# Fossilfreier ÖV im Kanton Luzern

## Aktualisierte Strategie und Umsetzung für den bestellten Busverkehr

Zusammenfassende Ergebnisse der Vernehmlassung  
Zürich, 25. April 2024

Abbildung Z-1: Elektrifizierungspfad VVL 2024 bis 2040 (vbl, PAG, ARAG, AAGR, BSF/ZVB)

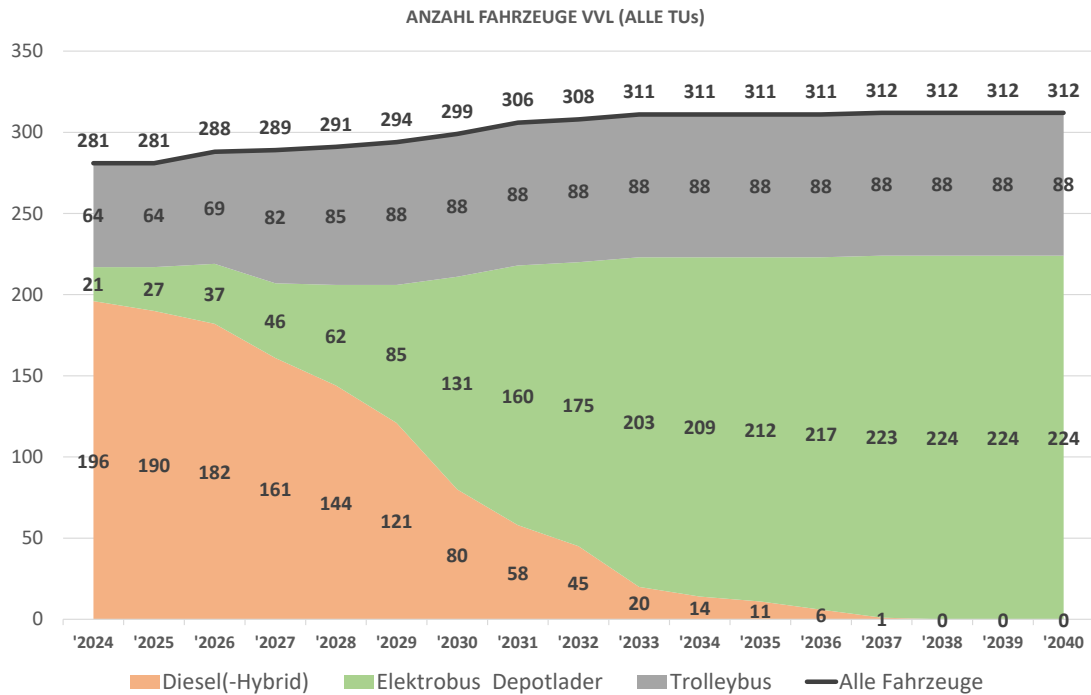
- Die **starke Konzentration der Umstellung in den Jahren 2029 bis 2031** ist sehr ambitioniert und könnte zu Verzögerungen führen.

Eingabe	Antwort	Begründung	Bemerkung	Beantwortung	im Bericht berücksichtigen
AAGR	ja	Keine Ergänzungen / Anmerkungen			
ARAG	ja		Die starke Konzentration in den Jahren 2029 bis 2031 kann zu Verzögerungen führen	Das ist richtig; vorläufig soll jedoch an diesem Umstellungspfad festgehalten werden, weil er sich an den ordentlich zu ersetzenden Dieselnissen orientiert.	Nein
BAV	weiss nicht		Es ist nicht auszuschliessen, dass der aufgezeigte Elektrifizierungspfad durch Liefer- und Projektverzögerungen bezüglich Fahrzeuge wie auch Ladeinfrastruktur nicht eingehalten werden kann (vgl. Kap. 4.6 Risiken).	Richtig; siehe Kommentar oben	Nein
BUWD	ja				
CKW	ja				
EWL	ja				
KtAG	ja				
KtBE	ja		Die Umsetzung liegt primär in der Verantwortung der Transportunternehmen.	Auch der Besteller hat über Genehmigung der Investitionsgesuche Verantwortung zu übernehmen und finanziert die Umsetzung des fossilfreien ÖV. Für den Besteller ist es wichtig zu wissen, welche Kosten wann anfallen.	Nein

*Haltung VVL: Der VVL ist sich dessen bewusst. Der aufgezeigte Pfad orientiert sich an den ordentlich zu ersetzenden Dieseln und leitet sich aus dem im Planungsbericht Klima- und Energiepolitik des Kantons Luzern geforderten Ziel eines fossilfreien ÖV bis 2040 ab. Deshalb soll an diesem Umstellungspfad festgehalten werden.*

*⇒ Keine Anpassungen im Gesamtbericht*
